改善箇所説明図

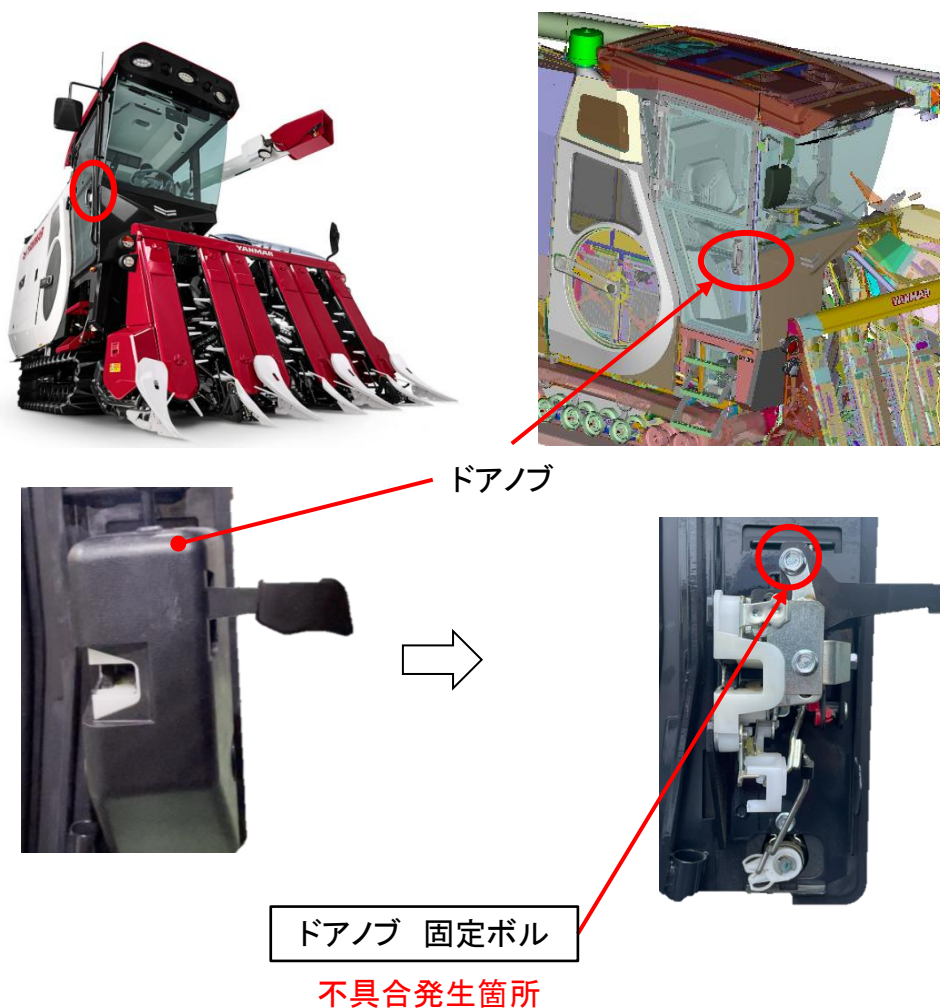
不具合発生箇所

刈取脱穀作業車のキャビンにおいて、ドアノブの固定ボルトの締め付けトルクが不適切なため、ドアノブ作動時にボルトが次第に緩むことがある。そのため、そのまま使用を続けると、ボルトが脱落し、ドアノブが支点から外れ、キャビン内側および外側からドアの開閉ができなくなるおそれがある。

改善内容

全車両、ドアノブの固定ボルトを規定トルクで締め付ける。また、ボルトが脱落している場合は、新品のボルトを規定トルクで締め付ける。
